Comisión Provincial de Patrimonio Histórico de Málaga

Sesión Extraordinaria 1/2025 de 15 de abril de 2025

ACTA

1.- Expte. IN250036. Instalación de estructuras temporales desmontables para celebración de espectáculo Mare Nostrum, dentro del Castillo de Fuengirola o Castillo de Suel/Sahoil y entorno del BIC Castillo de Fuengirola y yacimientos en él existentes, inscrito como BIC en el Catálogo General del Patrimonio Histórico Andaluz con la tipología de Monumento. **FUENGIROLA.**

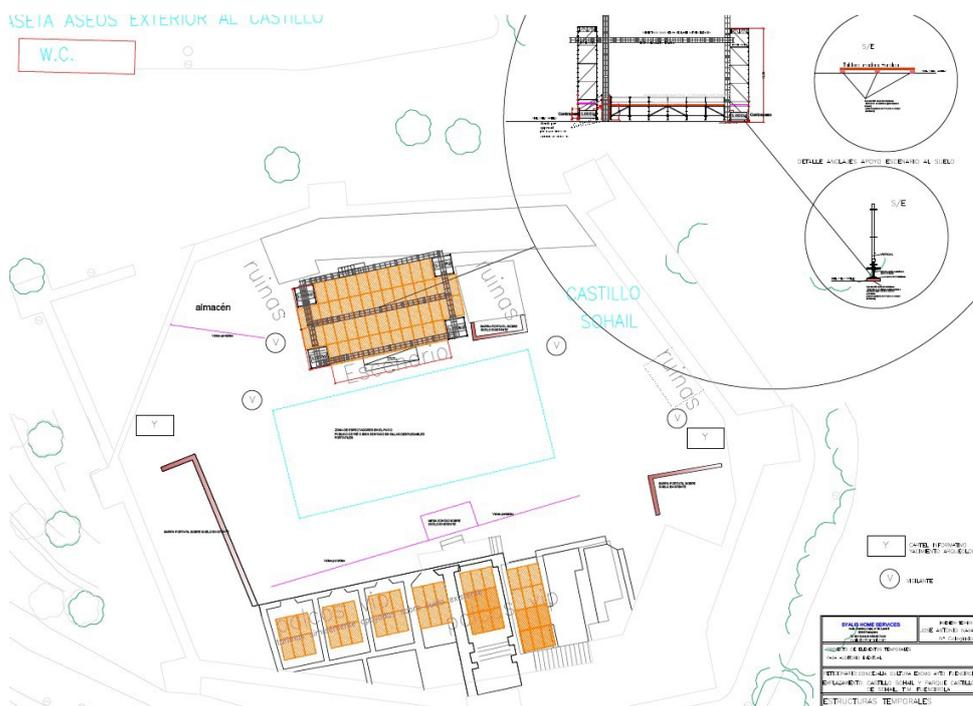
En la planimetría adjunta se observa que parte de las estructuras del escenario caen sobre las estructuras murarias emergentes del lateral este del Castillo. No se refleja la ubicación del resto de los elementos que conforman el festival (sillas, palcos, carpas, bar, mesa de sonido, sistema de iluminación externa al escenario, sanitarios, casetas, etc.).

En cuanto al ESCENARIO EXTERIOR se añade planimetría de ubicación al mismo en la que se refleja el estado actual de las excavaciones que se están llevando a cabo en el marco de la 5ª anualidad de Proyecto General de Investigación “Ciudad romana de Suel” (Expte: AR250245). En ella se observa que se plantea la ubicación del escenario sobre los cortes 1, 2 y 3 que fueron tapados con geotextil y grava en año pasado. La escalera de acceso se ha desplazado ligeramente hacia el este para no ubicarla sobre los sondeos 6 y 7, donde se trabaja en la actualidad.

Por todo ello, el 31 de marzo de 2025 se emitió informe de reparos en el que se solicitaba lo siguiente:

- Se presente un diseño del ESCENARIO INTERIOR en el cual éste y los elementos asociados al mismo (carpas, bar, mesa de sonido, sistema de iluminación interna y externa al escenario, sanitarios, rampas, casetas, etc.) NO se ubique o se apoye sobre las estructuras murarias emergentes del interior del castillo ni en el interior de las estancias que las mismas conforman.

- El servicio de vigilancia habrá de impedir que el público se apoye, suba o se siente sobre los muros emergentes.
- En relación al ESCENARIO EXTERIOR, todos los sondeos afectados o muy próximos a las estructuras del mismo deberán ser tapados con geotextil y grava hasta la cota actual de suelo (en especial los sondeos 1, 6 y 7).

En relación al MONTAJE INTERIOR se informa que el escenario “*ni los elementos asociados al mismo (carpas, bar, mesa de sonido, sistema de iluminación interna y externa al escenario, sanitarios, rampas, casetas, etc.) NO se ubican sobre las estructuras murarias emergentes del interior del castillo ni en el interior de las estancias que las mismas conforman*”. Adjuntan un plano modificado de la ubicación de dichos elementos donde se ve el desplazamiento de los mismos y donde se refleja que en el interior de las estancias donde se colocan los palcos se dispondrán tarimas sobre los suelos existentes. También informan que se dispondrá de un servicio de vigilancia que impida que el público se apoye, suba o siente sobre las estructuras.

En relación al MONTAJE EXTERIOR las escaleras de acceso han sido desplazadas hacia el este de manera que quedan separadas de los sondeos arqueológicos.
